Shearwater Teric

Uwagi dotyczące wydania oprogramowania sprzętowego

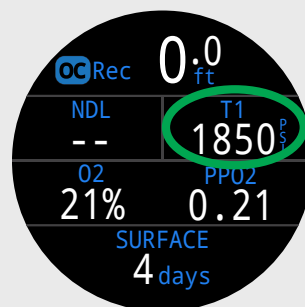
W układzie OC Rec Standard lokalizację TTS (prawa górna część) można zastąpić alternatywnymi wyświetlaczami.
